Il presente documento contiene le note di accompagnamento, a chiarimento di quanto trasmesso in merito alle richieste, pervenute a mezzo PEC con le note di Regione Toscana di seguito elencate, d'integrazione della Conferenza dei Servizi Decisoria, al Progetto Definitivo del "Nuovo Ponte sul fiume Arno e relativi collegamenti viari tra lo svincolo della SGC FI-PI-LI di Lastra a Signa e di Signa", presentato in sede d'offerta dal costituendo RTI.

Comunicazione prot. N. AOO GRT 0510877 del 9/11/2023, contenente la seconda richiesta d'integrazioni della Conferenza dei Servizi Decisoria,

NUOVO PONTE SUL FIUME ARNO E RELATIVI COLLEGAMENTI VIARI TRA LO SVINCOLO DELLA SGC FI-PI-LI DI LASTRA A SIGNA E DI SIGNA

Siti interessati da procedimenti di bonifica

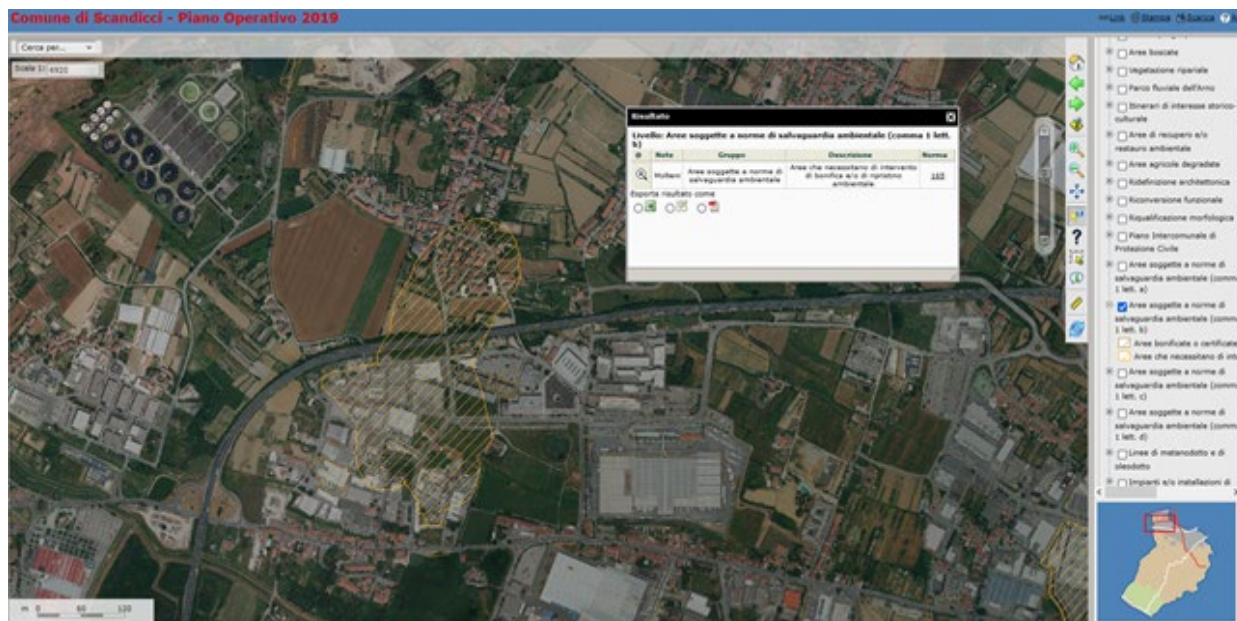
Si rileva infine che la cava di prestito 4 ricade in parte nella perimetrazione delle Aree soggette a norme di salvaguardia ambientale di cui all’art. 165 delle NTA del P.O (comma 1 lettera b: Aree che necessitano di intervento di bonifica e/o di ripristino ambientale). Trattasi di un sito da bonificare ‘Ex Sirac FI012’, come risulta dalla banca data dei siti interessati da procedimento di bonifica visionabile al link <http://sira.arp.at.toscana.it/sira/sisbon.html>

1. Il sito Ex Sirac FI012, o quanto meno il centroide del perimetro che identifica l'area (perimetro non rappresentato), è totalmente esterno al perimetro della Cava di prestito che si colloca nell'area indicata con il toponimo *Romania*

2. Dalla scheda estratta dal dataset la procedura per il sito Ex Sirac FI012 risulta chiusa, di seguito si riporta lo stralcio così come deriva dalla banca dati di riferimento.

3. L'area assoggettata alla disciplina del PRG richiamata nell'osservazione è esterna al perimetro della cava di prestito, di seguito si riporta lo stralcio dello strumento urbanistico così come deriva dal portale istituzionale del Comune di Scandicci
http://www.comune.scandicci.fi.it/mapper_pub/map.phtml?config=PO_ap
e la sovrapposizione tra impronta di progetto e classificazione urbanistica.

Per quanto precede, salvo diverse perimetrazioni di cui eventualmente si richiede copia, non si ritiene di dover dare seguito ad adempimenti ulteriori.
